1. TEKTUR

FESTSTELLUNGSENTWURF

LANDESAMT FÜR STRASSENBAU UND VERKEHR	Freistaat SACHSEN	Unterlage / Blatt-Nr.: 16.5.2
S 101, Ortsdurchfahrt Uhyst a. T. NK 4881 037 Stat. 0,217 - 4861 036 Stat. 0,600	Umleitungsstrecke U1	
PROJIS-Nr.: 21 96 100	Lageplan 2	
	(Bau-km 0+315 bis Bau-km 0+581)	
	Maßstab: 1 : 500

S 101 Ortsdurchfahrt Uhyst a. T. Bau - km 0+000 bis Bau - km 0+975	
aufgestellt: Landesamt für Straßenbau und Verkehr NL Bautzen	
Bautzen, den 30.01.2019	Jürgen Israel Abt. Leiter Planung u. Straßenbau

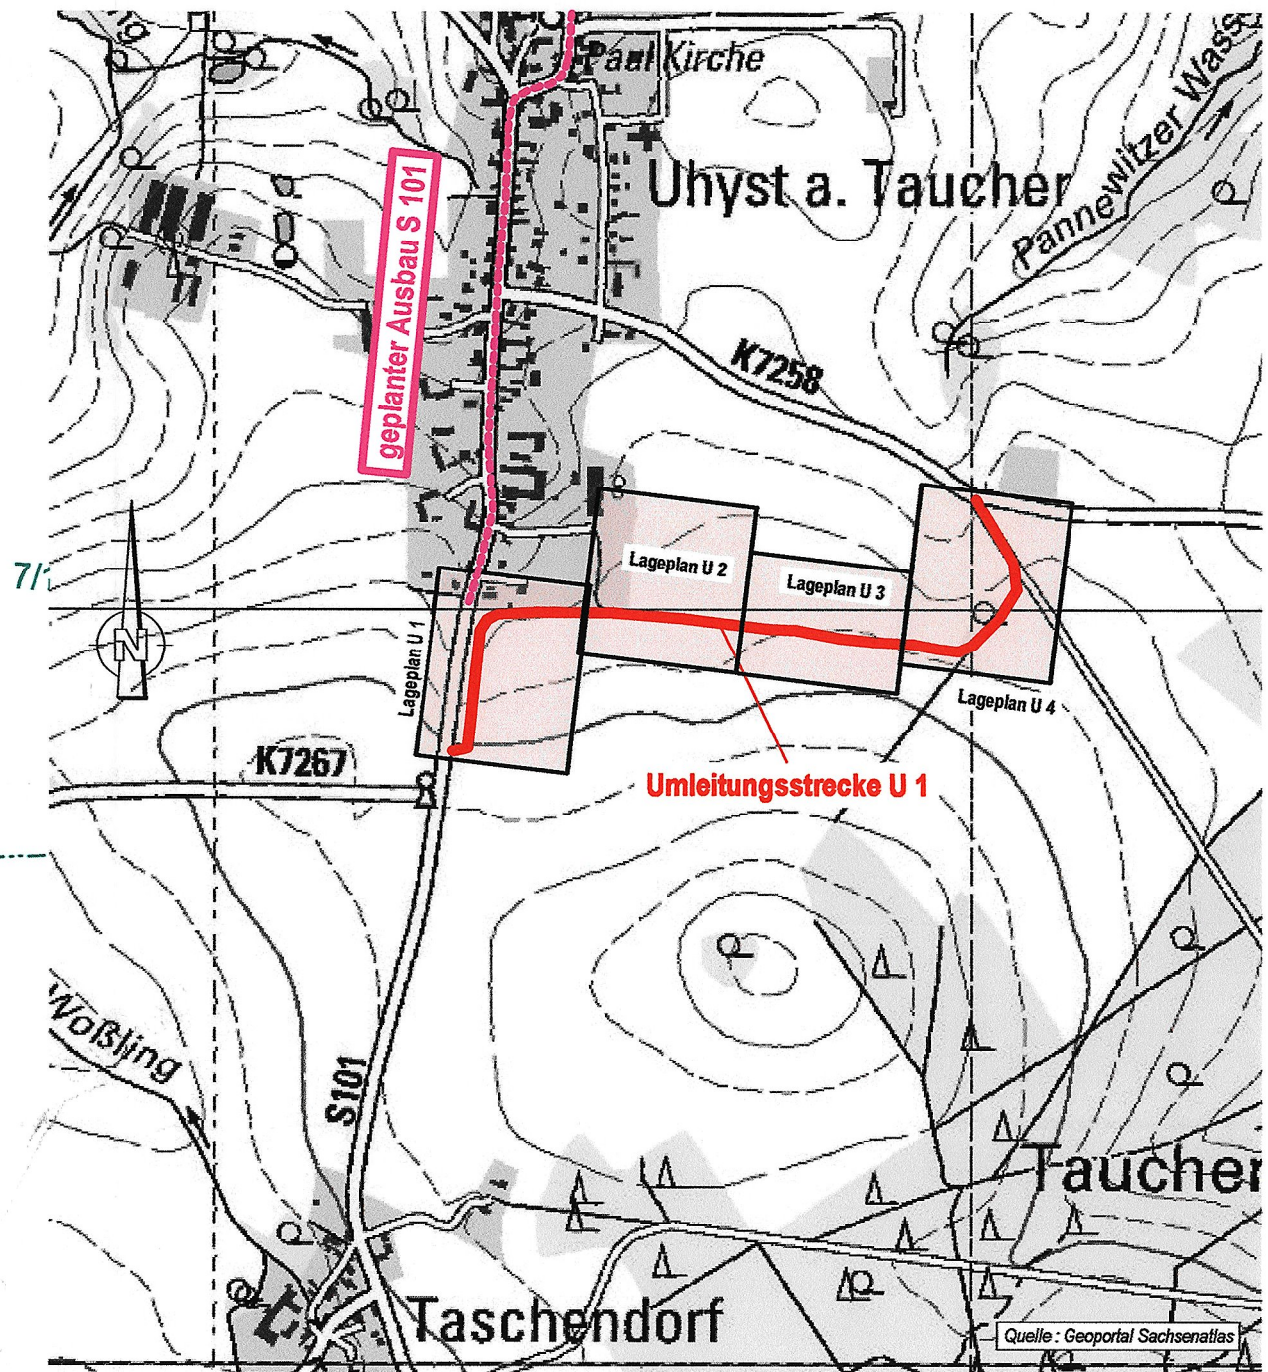
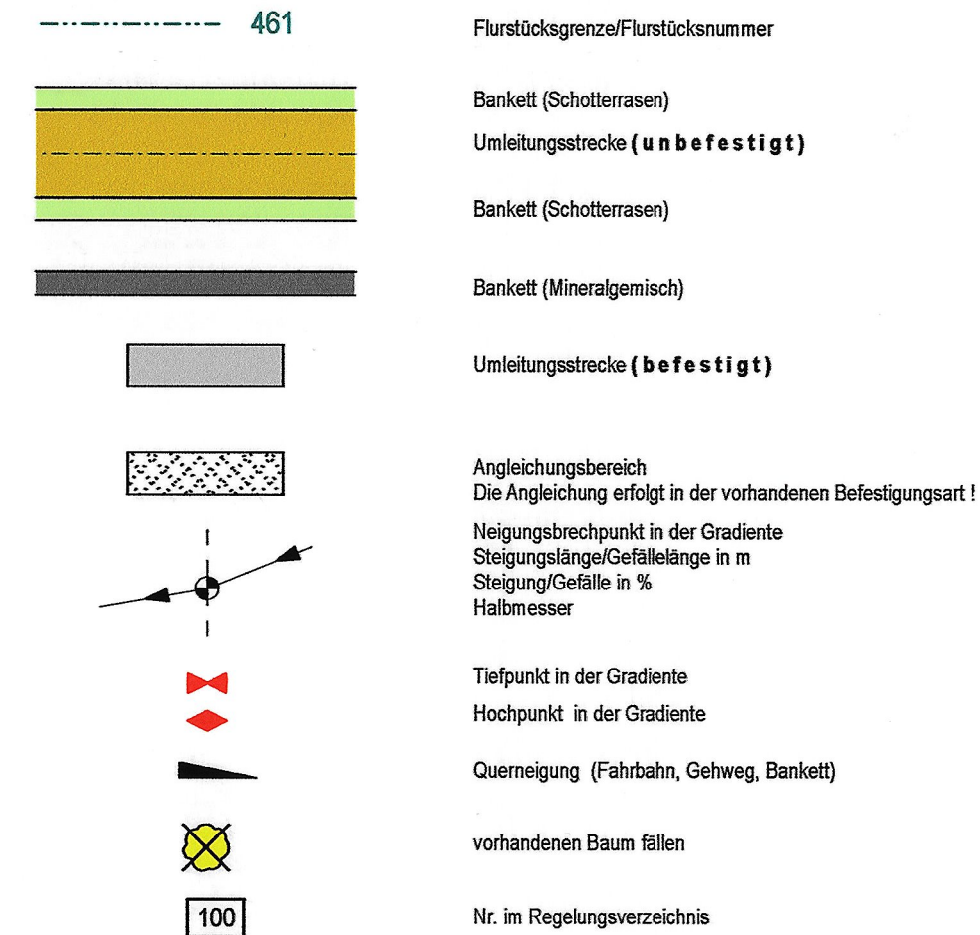
Nr.	Ergänzungen Zufahrt Flurstück 7/3 (Milchviehanlage)	Datum	Zeichen
1		14.01.2019
